**FW: Tekeningen nieuwe parkeerplaats tbv hockeyclub**

16 juni is er overleg geweest met de hockeyclub Helmond over voorgenomen ontwikkeling van een nieuw clubgebouw en nieuwe parkeerplaats. Hebben wij ecologische onderzoeken, quickscans van andere ontwikkelingen in dit gebied die natuurwaarden in dit gebied in kaart hebben gebracht? Zo ja willen jullie deze met mij delen zodat ik die kan delen met de hockeyclub. Lukt dit uiterlijk a.s. maandag?

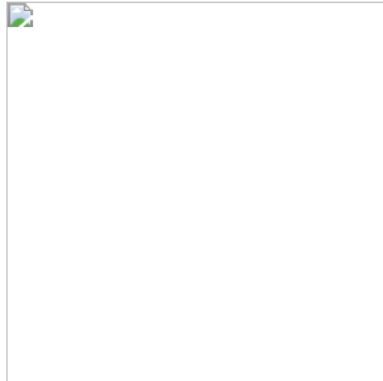
Ik heb geen ecologische onderzoeken. Ten aanzien van de bodemkwaliteit kan ik enkel aangeven dat we van het gebied ter plaatse van zowel het nieuwe clubgebouw als ter plaatse van de nieuwe parkeerplaats (globale situering zie onderstaande figuur) geen bodemonderzoeken in ons BIS hebben. In het kader van de aanvraag voor de omgevingsvergunning voor het onderdeel bouwen (clubhuis) zal nog bodemonderzoek moeten worden uitgevoerd. Ook voor de aanleg van de parkeerplaats zal waarschijnlijk nog bodemonderzoek nodig zijn (bepalen afzet grond, bepalen arbomaatregelen, bepalen maatregelen in kader van Wet bodembescherming etc.).
